PI 1877

# PRODUCT INFORMATION

## DODATKOWA POMPA WODY DO AUDI A4/A5/A6/A7/A8/Q5

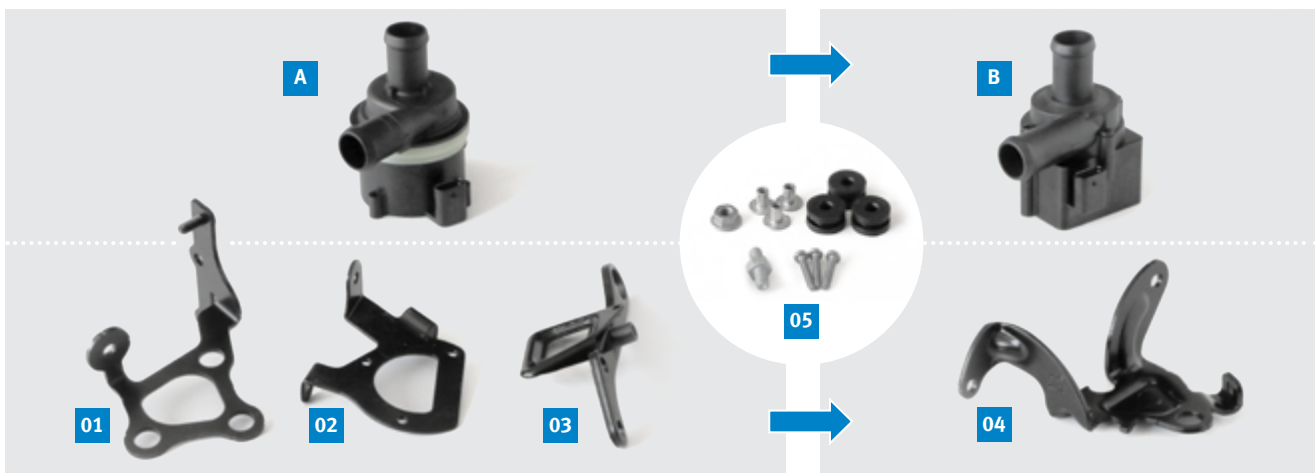
Na początku produkcji seryjnej była montowana pompa (A) o numerze referencyjnym 059 121 012 B. Pompa ta została następnie zastąpiona przez pompę firmy Pierburg (nr ref. 06D 121 601) ze zmienionym wspornikiem. Pompa Pierburg pozwoliła uniknąć rozpoznanych problemów, związanych z wcześniej montowanymi pompami seryjnymi.

**Pompy te można zastąpić pompą 7.10102.05.0 (B) dostarczaną przez Motorservice.**

Poprzednio montowana pompa seryjna (A) była dostarczana z trzema różnymi wspornikami (01), (02), (03) w zależności od modelu pojazdu. Jeżeli w samochodzie występuje jeszcze wcześniejsza pompa seryjna (A), to potrzebny jest wspornik (04) (w zestawie).

Elementy mocujące (05) można ponownie wykorzystać.
